協 力 工 場 記 入	株式会社 鈴木 御中 三友電子工業株式会社様		発行日: 2011年 11月 29日 不具合管理No. 43F-11-014															
	<b>協力工場 不良品連絡書</b>																	
	再発防止のため対策を記入の上、指定回答日までに原本を提出して下さい。		<table border="1"> <tr> <th>承認</th> <th>調査</th> <th>担当</th> </tr> <tr> <td>  </td> <td>  </td> <td>  </td> </tr> </table>		承認	調査	担当											
	承認	調査	担当

指定回答日: 2011年 12月 3日																		
<table border="1"> <tr> <td>図 番</td> <td>412CPB-004-51F</td> </tr> <tr> <td>品 名</td> <td>0.8mmB-B コネクタ セレクション A</td> </tr> <tr> <td>ロットNo</td> <td>11.8.25、11.9.28、11.10. 3</td> </tr> <tr> <td>発生日</td> <td>2011年11月29日</td> </tr> <tr> <td>不良数量</td> <td>986,042個</td> </tr> <tr> <td>不良率</td> <td>96.6%</td> </tr> </table>	図 番	412CPB-004-51F	品 名	0.8mmB-B コネクタ セレクション A	ロットNo	11.8.25、11.9.28、11.10. 3	発生日	2011年11月29日	不良数量	986,042個	不良率	96.6%	<table border="1"> <tr> <td>内容</td> <td rowspan="2">  </td> </tr> <tr> <td>           金めっき範囲不良            規格値2mmMINに対して、実測値1.7mm            Auの箇所Niが見えている。            発生率: 3892/4028ヶ(96.6%)            在庫: 986,042個返却         </td> </tr> </table>			内容		金めっき範囲不良 規格値2mmMINに対して、実測値1.7mm Auの箇所Niが見えている。 発生率: 3892/4028ヶ(96.6%) 在庫: 986,042個返却
図 番	412CPB-004-51F																	
品 名	0.8mmB-B コネクタ セレクション A

写真1  
規格限界(エリア2.0mm)サンプル

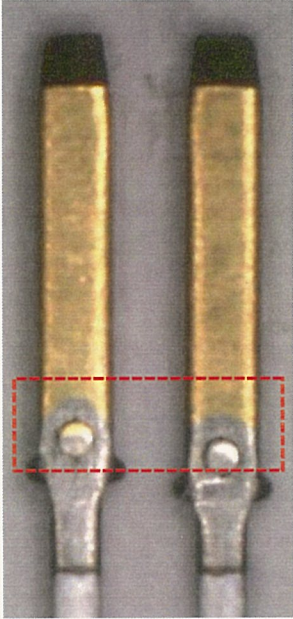
発生日	2011年11月29日																	
不良数量	986,042個																	
不良率	96.6%																	
内容																		
金めっき範囲不良 規格値2mmMINに対して、実測値1.7mm Auの箇所Niが見えている。 発生率: 3892/4028ヶ(96.6%) 在庫: 986,042個返却																		
協 力 工 場 記 入	<b>1. 確認内容</b> 返却サンプルの確認結果、Auめっきエリアが1.7mmでした。返却リールの確認結果、Auめっきエリアが1.7mmは確認できませんでしたが、めっきロットNo.SU041011-003D1-002の巻き芯側にAuめっきエリアが2.0mmで規格限界であり、正常エリア2.1mmと相違している箇所がありました。保管サンプルのAuめっきエリアを再度確認した結果、めっきロットNo.SU041011-003D1-002は2.0mmで、その他のめっきロットNo.は2.1mmでした。生産者に聞いた結果、エリアのレンジが小さいため生産途中で調整はしないとの事でした。地震の履歴をネットで調査した結果、めっきロットNo.SU041011-003D1-002を生産している時間帯である2011年10月4日の19:30頃に地震が発生しておりました。		<b>返却品の処置 (数量明記)</b> 返却数: 5RL 986,042pin 合格数: 4RL 797,400pin 詳細につきましては別紙1を参照願います。															
	<b>2. 発生原因</b> Snめっき密着性を確保するため、SnめっきエリアをAu剥離液に浸漬させております。地震によりAu剥離液面が変動し、変動した液面は直ぐにおさまらないため、発生が組立品4,028個(60,420pin)中、3,892個(58,380pin相当)の96.6%に至ったものと考えられます。その後ダボへの吸い上がりが発生してエリア2.0mmが発生し、ダボへの吸い上がりが切れた箇所では正常(エリア2.1mm)に戻った事が考えられます。発生原因は地震によるものでした。		<b>4. 流出原因</b> サンプル検査のAuめっきエリア測定で規格である2mmMINを満たしておりましたので、合格判定としておりました。画像設定はしておりましたが、今回のような微細なAuめっきエリア不足が検出できるような画像設定ではありませんでした。

<b>3. 発生防止対策</b> 天災による発生でありますため、流出対策にて対応致します。 ※地震を感知した場合は異常品として再検処置するルールとなっておりますが、今回の場合地震が震度1程度であり、人では地震を感知しなかったため良品として処置しておりました。 実施日: 11 年 月 日		<b>5. 流出防止対策</b> 今回の不具合(エリア1.7mm)・規格限界(エリア2.0mm)を不合格、良品(エリア2.1mm)を合格とする外観限度見本を標準化致しました。 ※2011年12月5日生産品にて実施済みです。 Auめっきエリア不足部を画像の設定領域に標準化致しました。 ※2011年12月5日生産品にて実施済みです。 実施日: 2011年 12月 5日															
	<b>在庫品仕掛品の確認</b> 在庫品 仕掛品 2011年12月5日に代替品を生産し納入済です。		回答日: 2011年 12月 8日															
	標準類改訂 (有) ・ 無 (画像処理設定標準カード)		<table border="1"> <tr> <th>承認</th> <th>調査</th> <th>作成</th> </tr> <tr> <td>2011/12/8</td> <td>2011/12/8</td> <td>2011/12/8</td> </tr> <tr> <td>品質管理課 星野</td> <td>品質管理課 金堂</td> <td>品質管理課 原</td> </tr> </table>		承認	調査	作成	2011/12/8	2011/12/8	2011/12/8	品質管理課 星野	品質管理課 金堂	品質管理課 原					
承認	調査	作成																
2011/12/8	2011/12/8	2011/12/8																
品質管理課 星野	品質管理課 金堂	品質管理課 原																
協 力 工 場 記 入	対策後、11.12.07-SF. W.00 9-0013 ~ 12.03.30-SF. Y.0006-0006 9ヶ所5ロットにおいて同一不具合なしの為、有効性を9と判断致します。 有効性を確認致します。		<table border="1"> <tr> <th>承認</th> <th>調査</th> <th>確認者</th> </tr> <tr> <td>  </td> <td>  </td> <td>  </td> </tr> </table>		承認	調査	確認者

写真(内容)

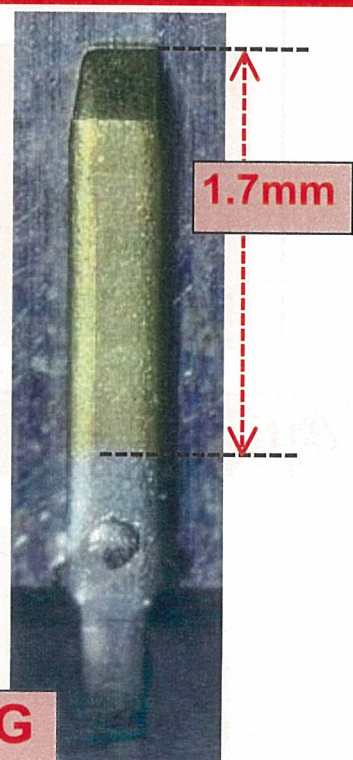
**Auめっきエリア規格:2.0mmMIN**

**Auめっきエリア実測:1.7mm**

NG
